品番	TBV03415Z	品名	壁付サーモスタット混合水栓	2 / 3
----	-----------	----	---------------	-------

金具補修品互換性情報	製品の前期型品・後期型品を識別し、それぞれに対応した補修品を選定してください。	2_A1_0070
------------	---	-----------

件名	アーチハンドル補修時の注意情報					
対象製品	TBV03435J、TBV03435Z、TBV03436J、TBV03436Z、TBV03440J、TBV03441J、TBV03441Z	TBV03454J、TBV03414J、TBV03414J1、TBV03414Z、TBV03414Z1、TBV03415J、TBV03415J1	TBV03415Z、TBV03415Z1、TBV03416J、TBV03416Z、TBV03416ZA、TBV03417J、TBV03417Z	TBV03417ZA、TBV03425J、TBV03452J、TBV03452Z、TBY01405J、TBY01405J1	TBY01405Z、TBY01405Z1、TBY01406J、TBY01406Z、TBY01406ZA	他

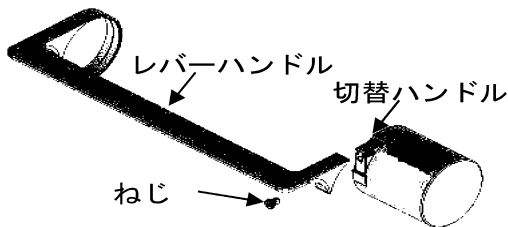
前期型品	切替時期 2023年11月	後期型品
<p>製造ロット 2023年10月31日まで</p> <p>切替ハンドル ねじを外した内部形状</p>  <p>めねじ 切替ハンドル ねじ 小さな突起</p> <p>現物での突起見え方</p>	<p>製造ロット 2023年11月1日以降</p> <p>切替ハンドル ねじを外した内部形状</p>  <p>めねじ 溝 大きな突起</p> <p>現物での突起見え方</p>	
<p>製造年月日の確認方法</p> <p>例) 230405=2023年4月5日</p>

ねじ緩み補修以外の補修でねじだけ手配な場合は後期型品とはねじ長さが異なりますのでご注意ください。  
前記型品用：TH61504M  
（後期型品用：分解図参照）

**注意** 切替ハンドル、レバーハンドル、ねじのセットで新旧互換があります。各部品のみでの交換では新旧互換がありません。

ねじ緩み補修の際は、TH5D0477（切替ハンドル、レバーハンドル、ねじセット）で交換ください。
